コスト縮減策の概要

平成 16 年 9 月 28 日

独立行政法人水資源機構中部支社

洪水吐きコンクリート型枠工の変更

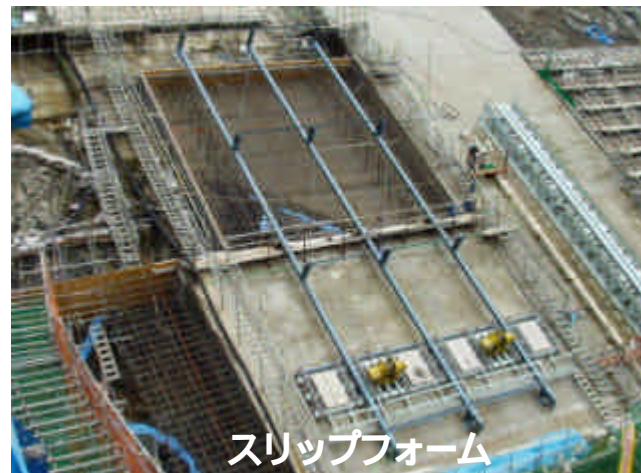
洪水吐き導流部の水路底面部におけるコンクリート打設時の型枠については一般的な表面型枠である蓋型枠で施工していたが、試験施工の結果を踏まえ、鋼製型枠をスライドさせるスリップフォームに変更し、コンクリート打設費の縮減を図る。

仮設構台の杭施工機械の変更

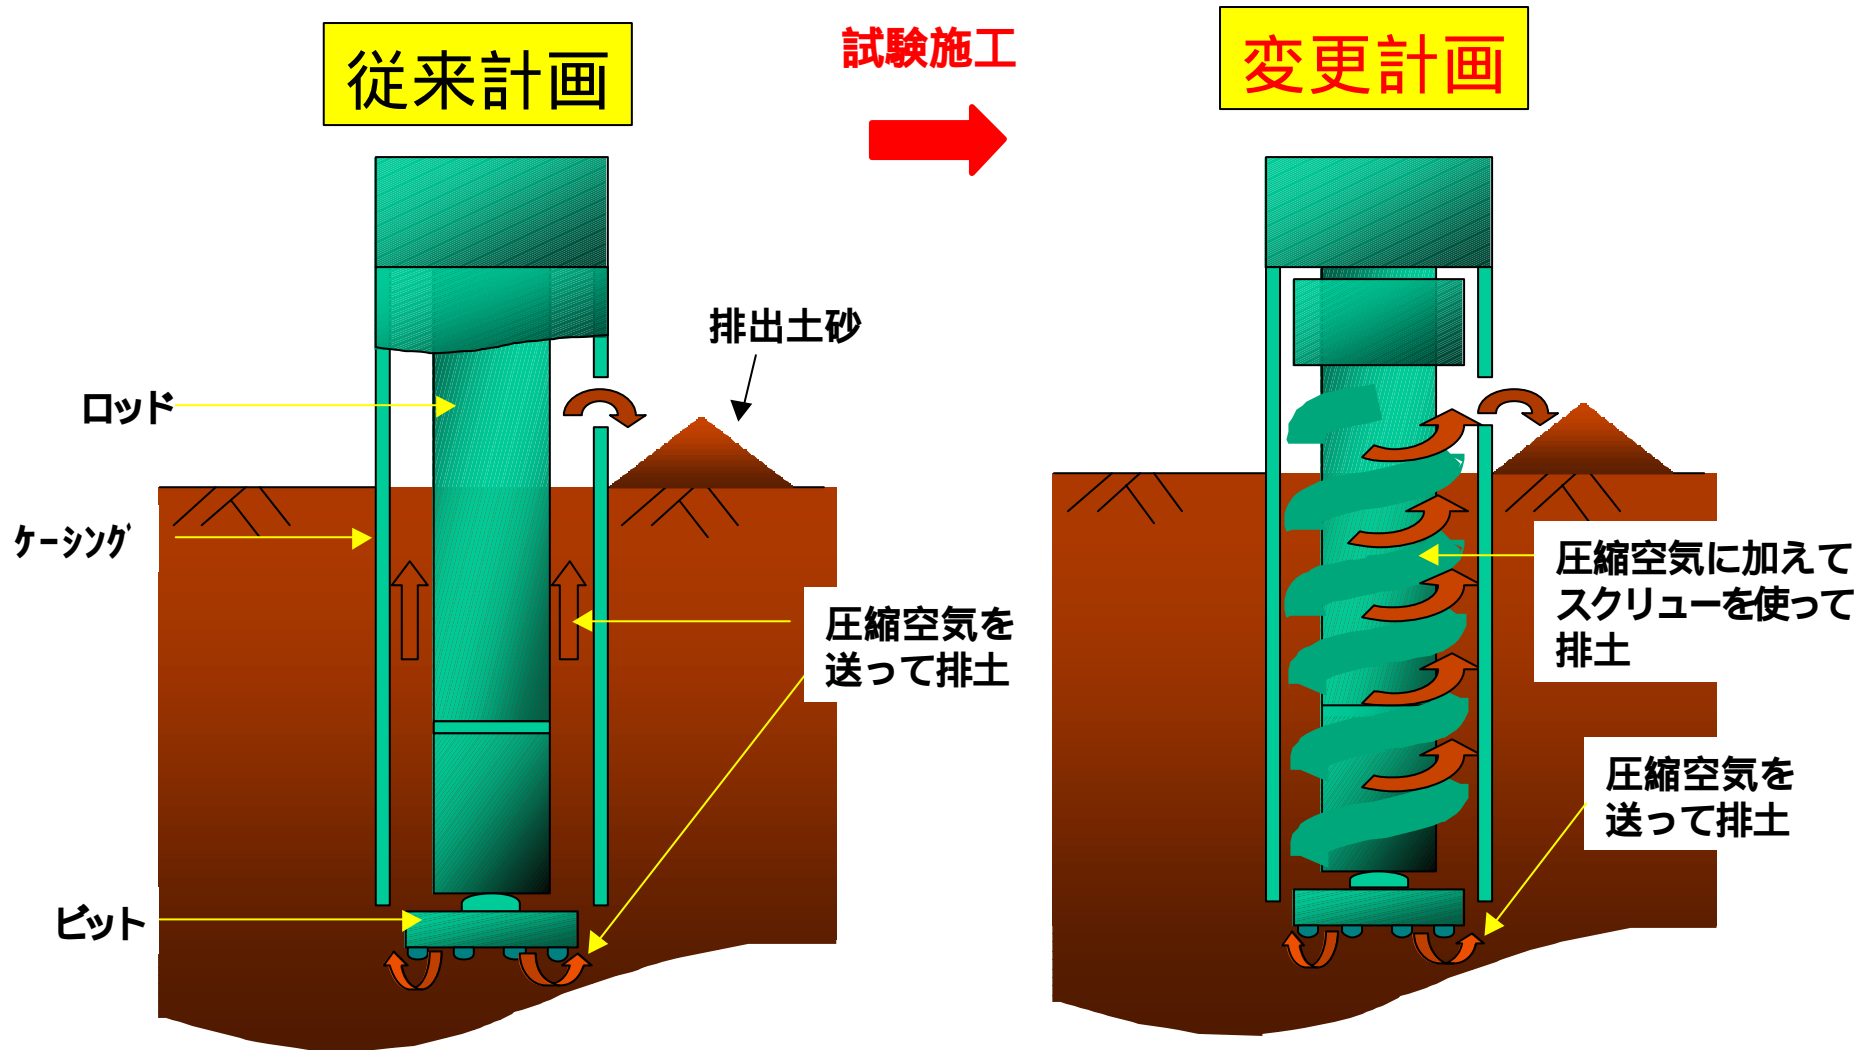
付替道路工事の仮設構台のH形鋼基礎削孔等の施工については、ダウンザホールハンマにより施工していたが、試験施工の結果を踏まえ、より経済性に優れたグラウト注入付きスクリーユ排土型のダウンザホールハンマに変更し、仮設構台基礎削孔費の縮減を図る。

岩盤面処理 チッピング処理の施工方法の変更

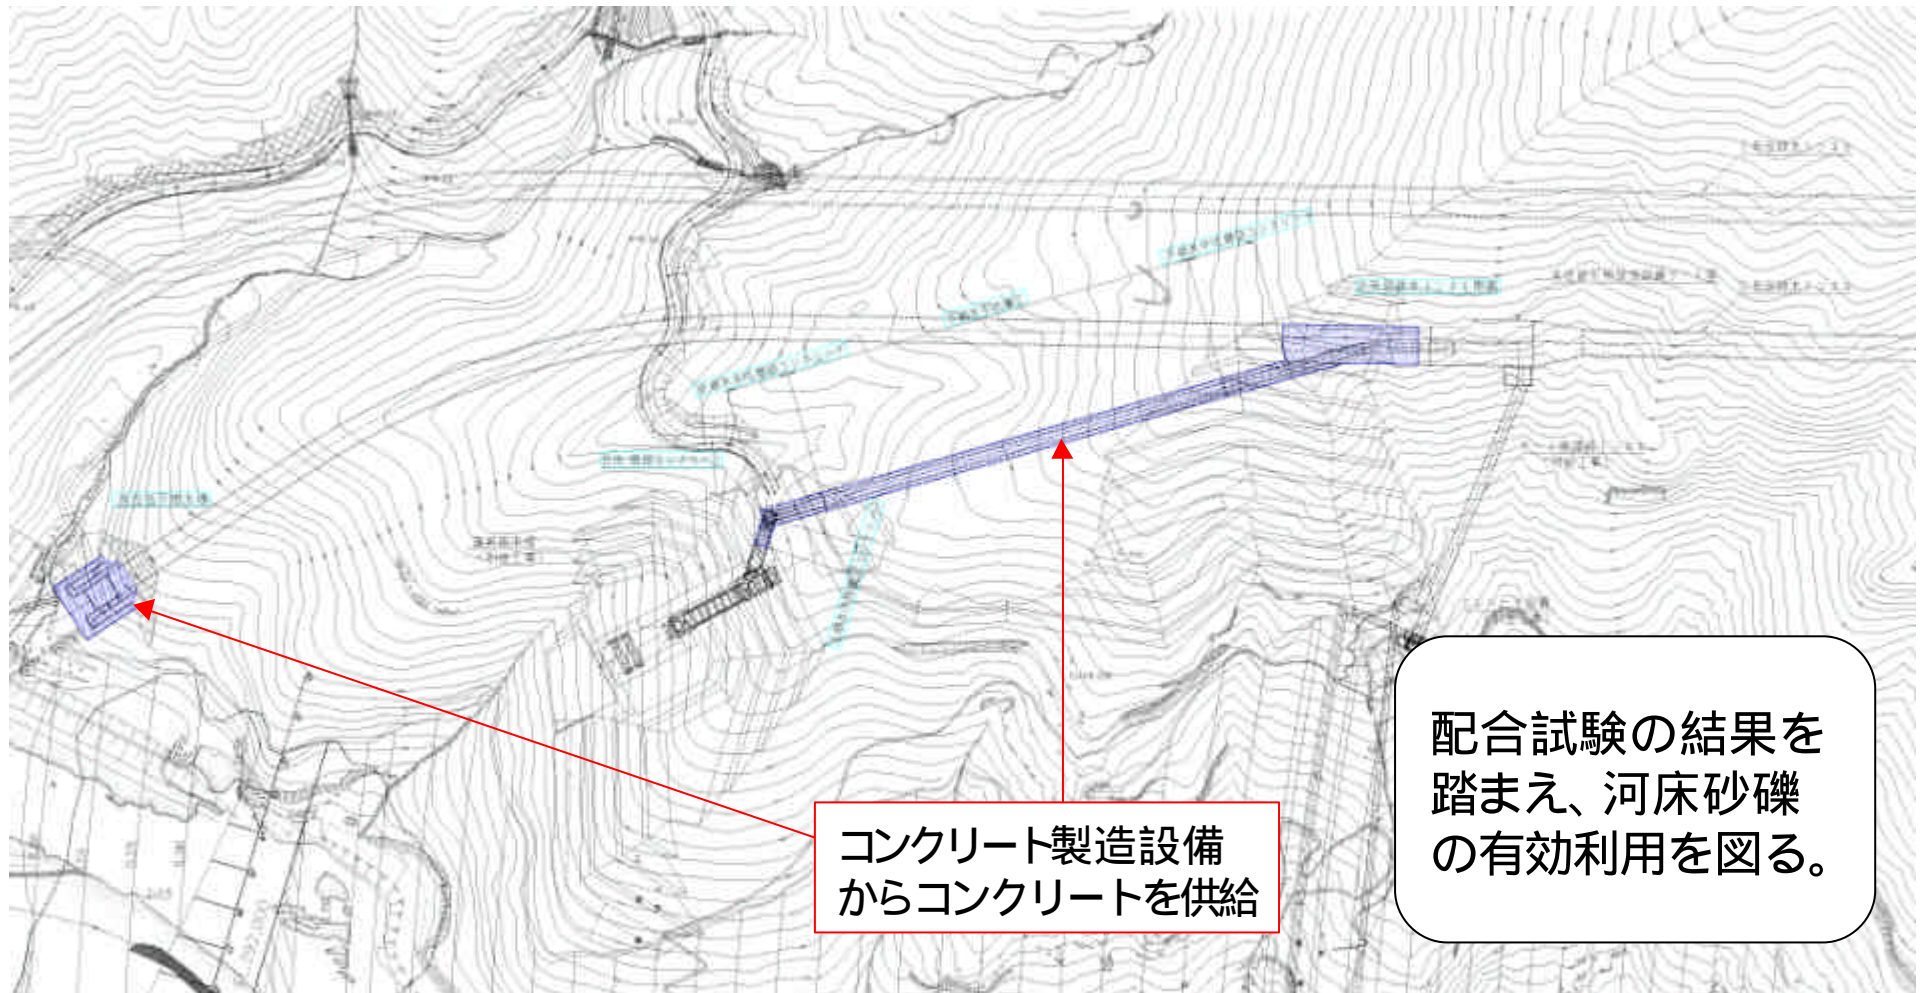
岩盤面処理やチッピング処理については、入念な施工が必要なことから人力施工で計画していたが、基礎岩盤やコンクリート面の処理状況や損傷について十分な監視を行うことにより、人力施工から機械化施工へ変更し、省力化・効率化によるコスト縮減を図る。

洪水吐き減勢工導流壁背面の盛土材の変更

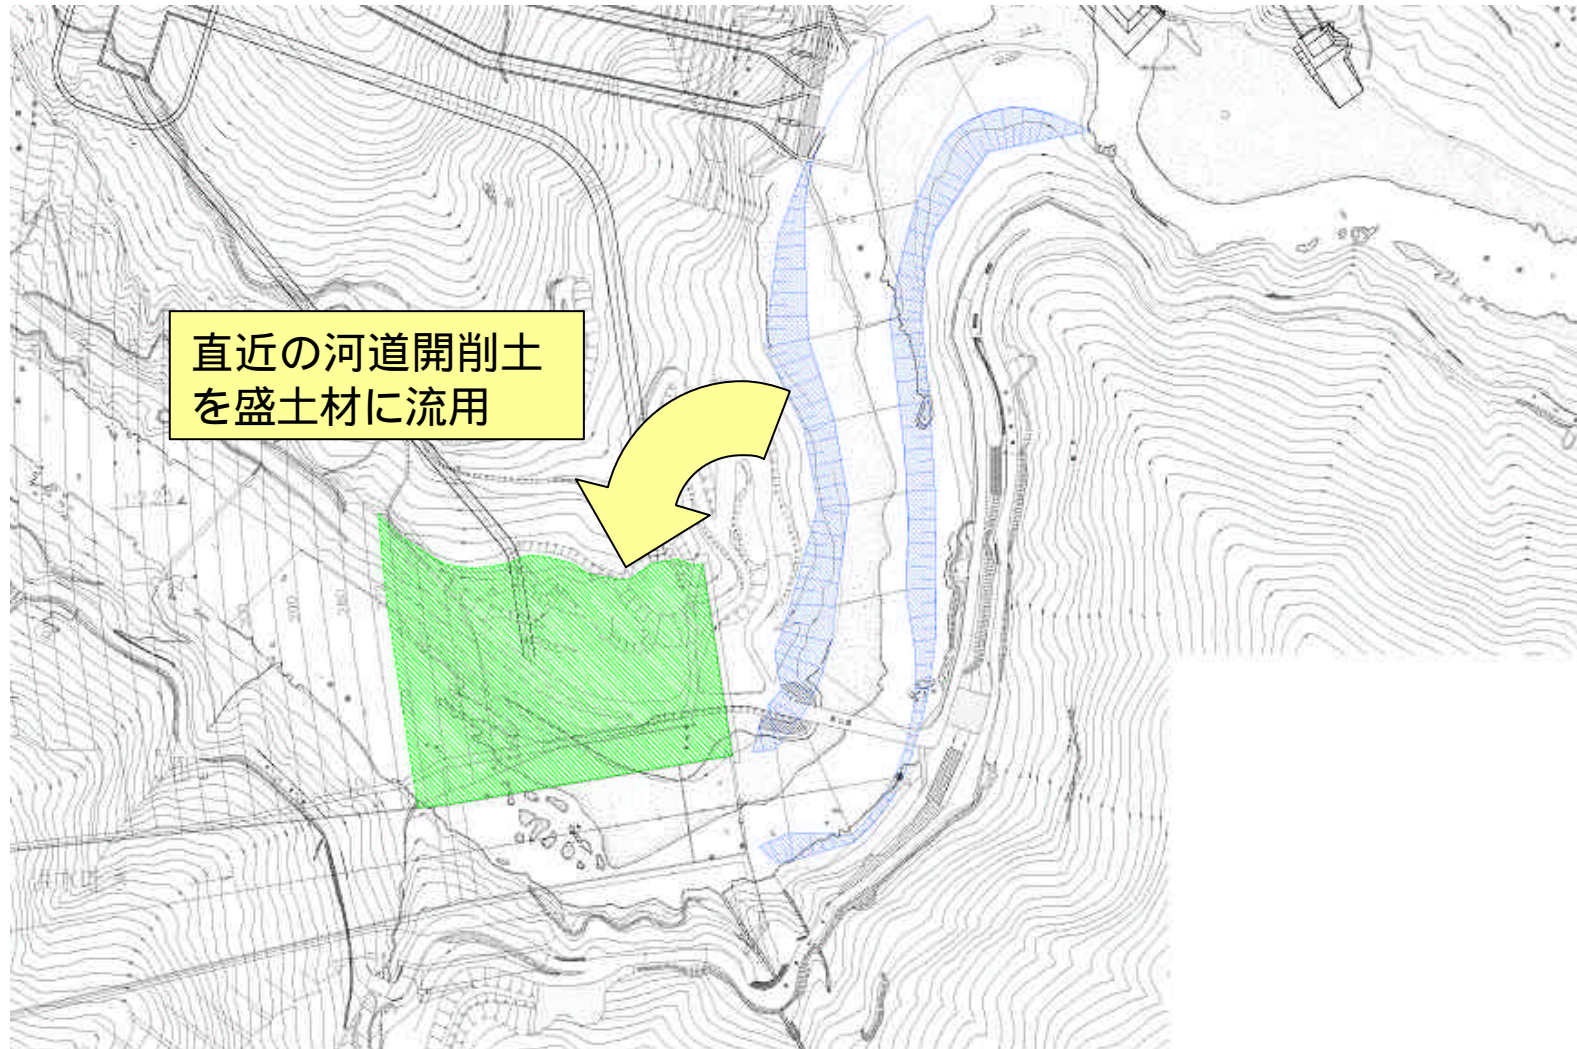
洪水吐き減勢工導流壁背面の盛土については、当該箇所に予定されていた発電工事との工程調整をしながら盛土する計画であったが、事業計画変更に伴い施工計画の見直しを行い、直近において発生する河道開削土を流用し、運搬費の縮減を図る。

トンネル拡幅部セントルの共有化

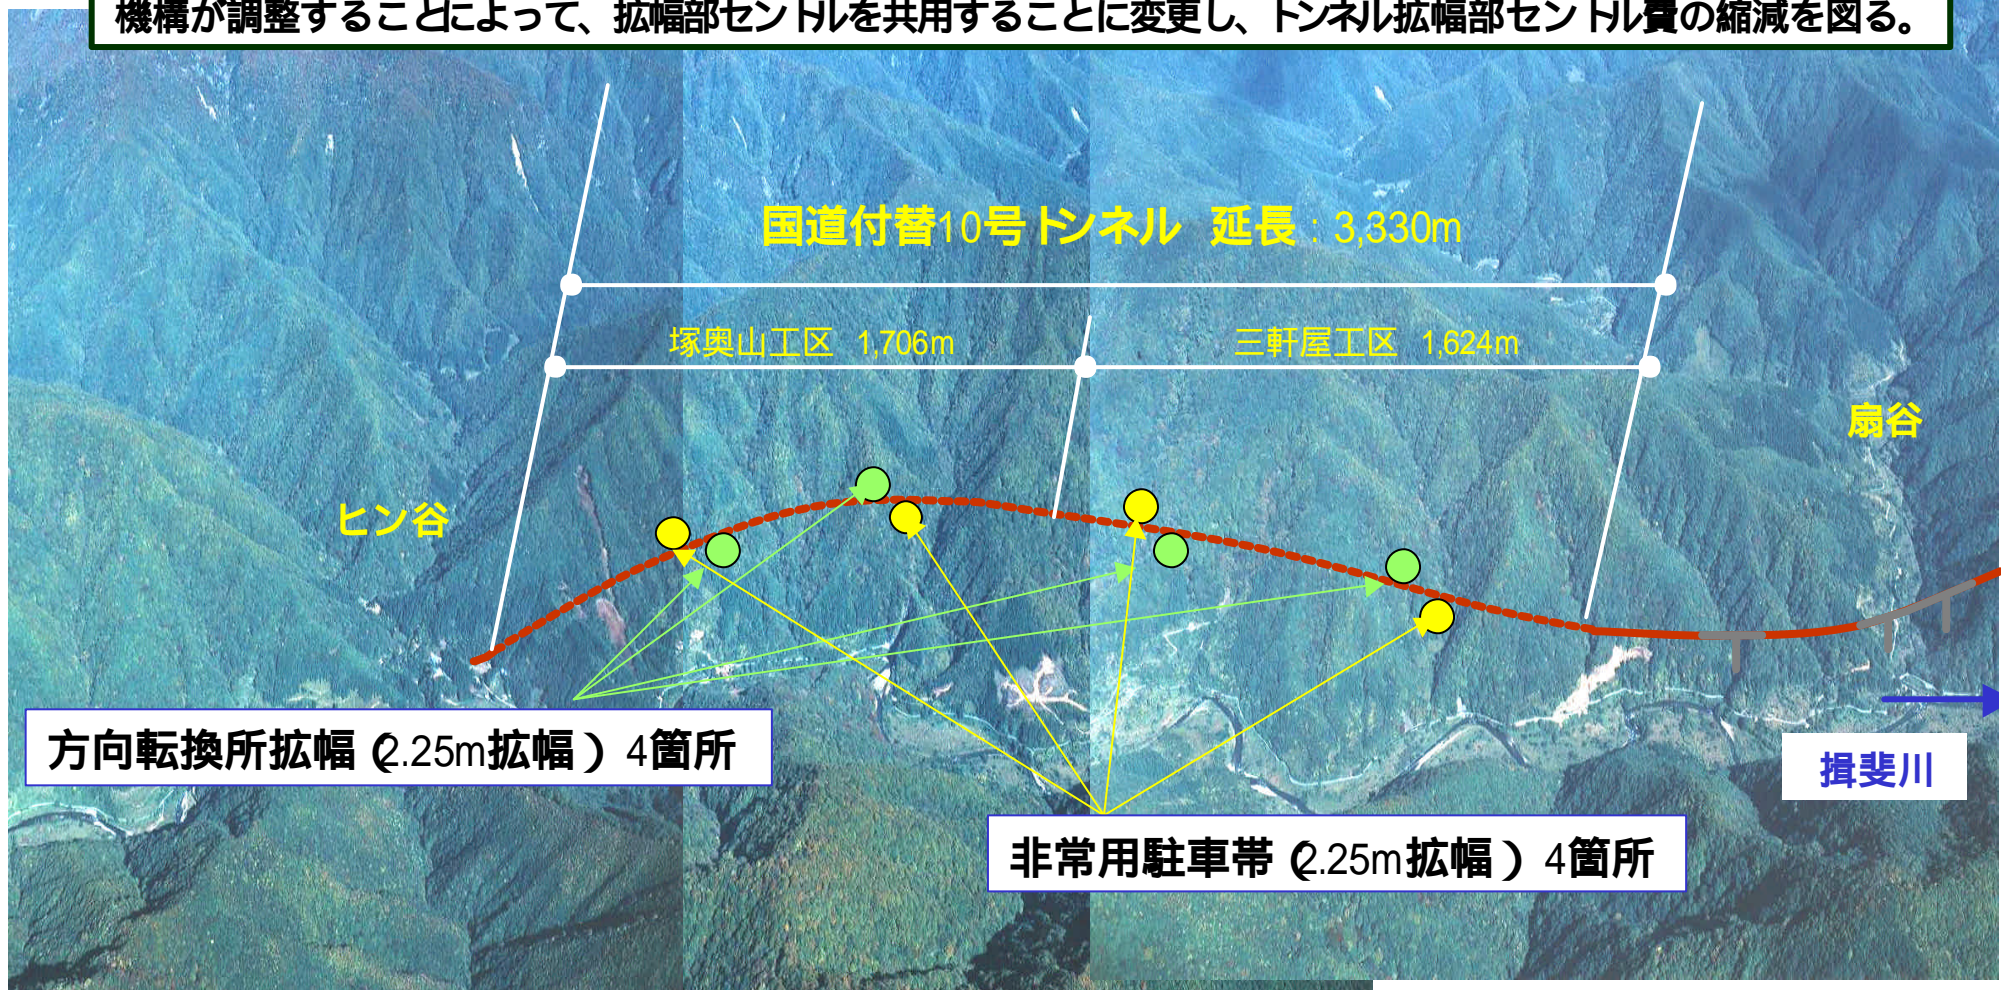
付替道路トンネル内の拡幅部の覆工コンクリートの施工には、特殊なセントルが必要となることから、一般に各工事ごとにセントルを購入する計画とするが、10号トンネルの工事では、上口工区と下口工区の拡幅部の覆工コンクリートの施工がほぼ同時期に行われることから、両工区の拡幅部の覆工コンクリートの施工時期を水資源機構が調整することによって、拡幅部セントルを共用することに変更し、トンネル拡幅部セントル費の縮減を図る。

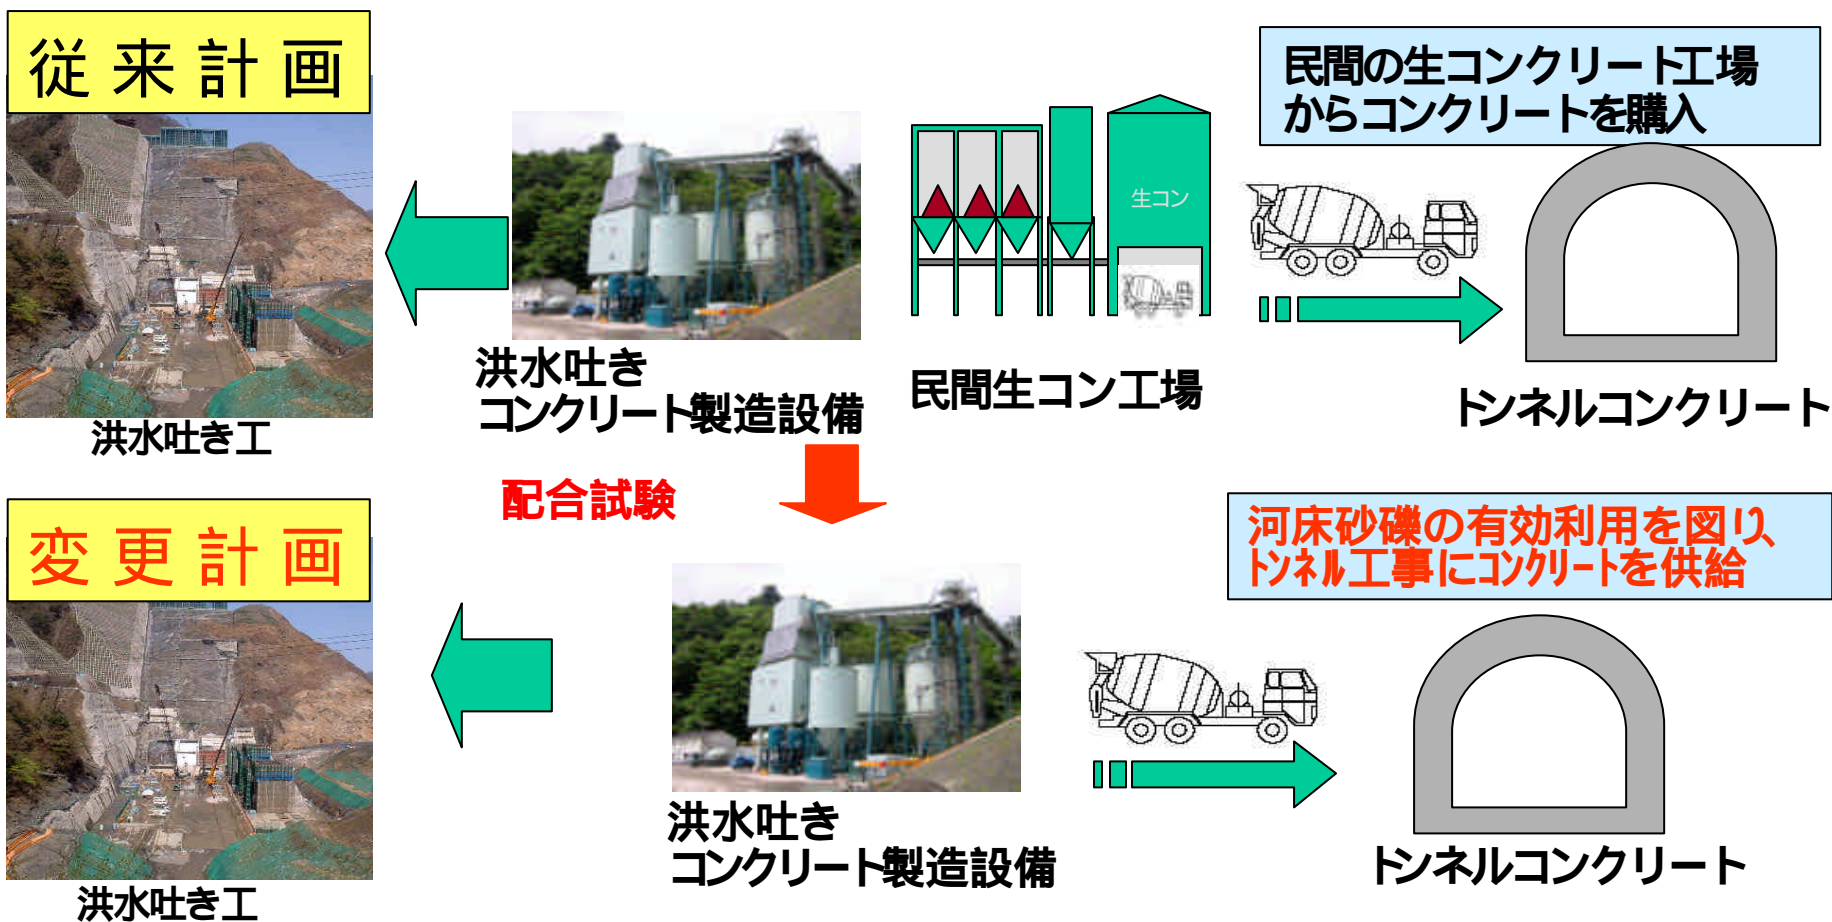
付替道路トンネルのコンクリートについては、購入生コンで施工する計画であったが、河床砂礫からフィルタ材を製造した時に生じる粗粒分がコンクリート骨材として有効利用が可能か配合試験を行った結果を踏まえ、洪水吐き工事のコンクリート製造設備からの供給へ変更し、コンクリート打設費の縮減を図る。

トンネル掘削ずり土捨位置の変更

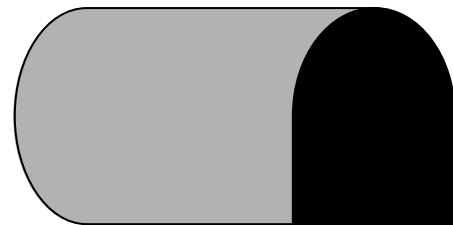
付替道路トンネル工事における掘削土の運搬距離については、既施工区間(ダムサイトから貯水池横断橋までの区間)での実績をもとに5kmとして計画していたが、トンネル工事の発注にあたって現地調査を行い、建設発生土の受け入れ可能な地区を抽出して付替道路の施工計画を詳細に検討し、可能な限りトンネル工事現場の近傍に建設発生土受入地を確保することに変更し、掘削土運搬費の縮減を図る。

高標高部ブランケットグラウチングの見直し

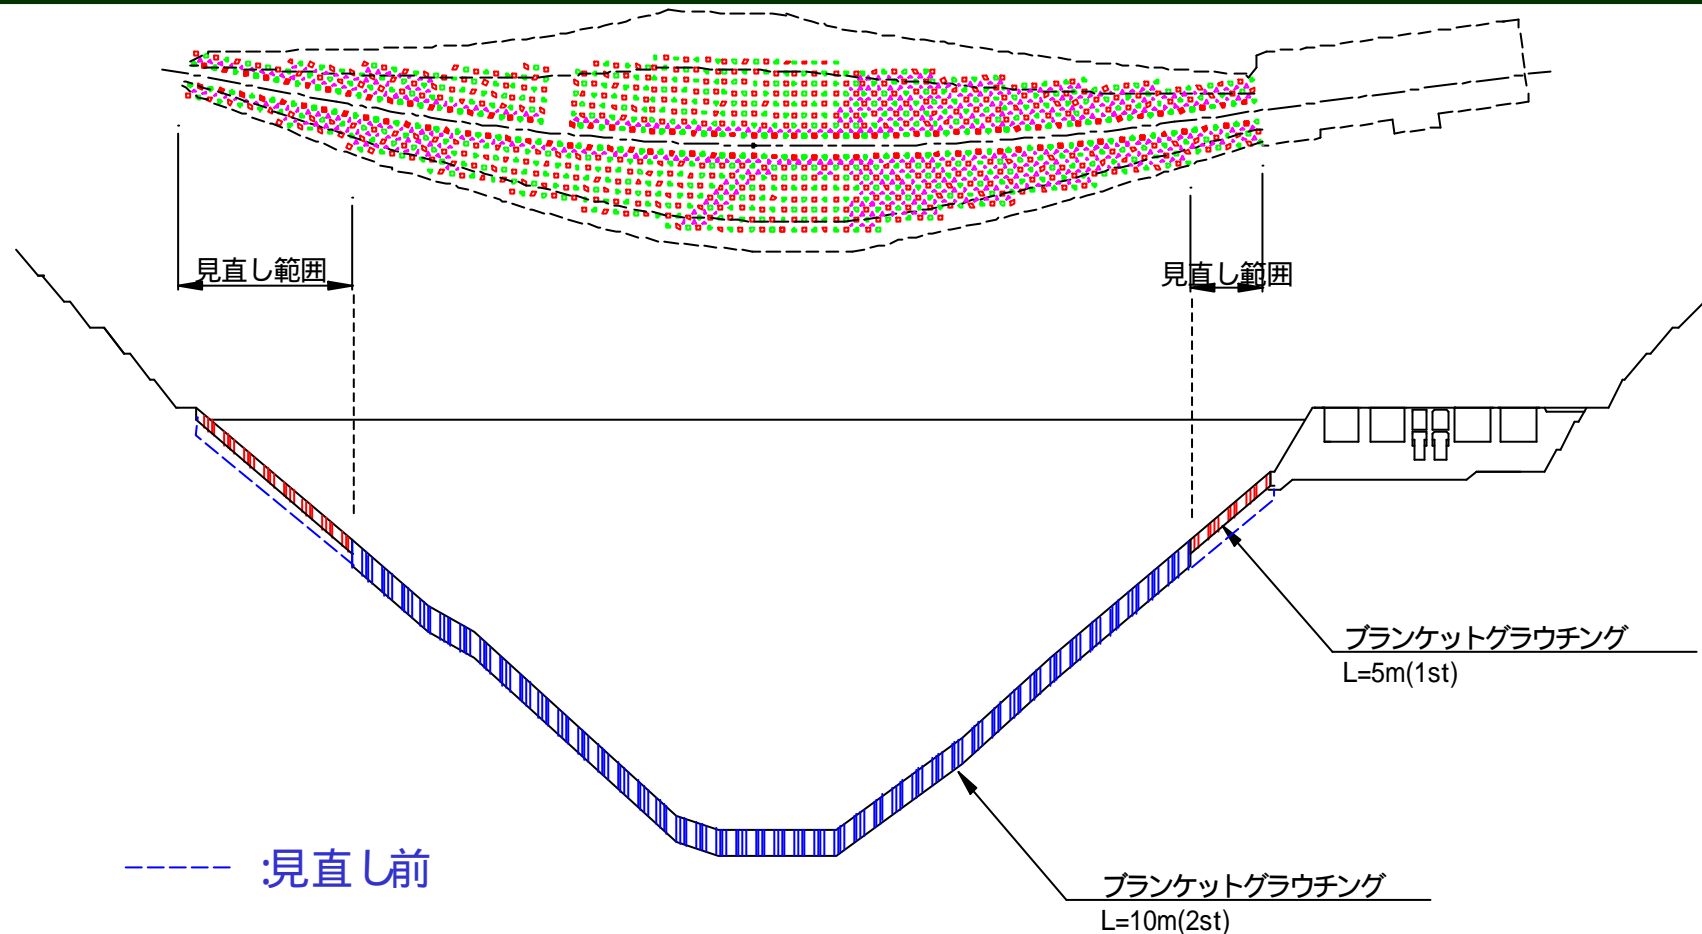
ブランケットグラウチングについては、他ダム的事例等に基づいて改良深さを第2ステージ(10m)までとして計画していたが、高標高部においては、水圧条件が緩和されることことに着目し、既施工データによる改良状況の分析を行い、改良深さを見直した結果、第2ステージを省略することが可能と判断し、ブランケットグラウチング費の縮減を図る。
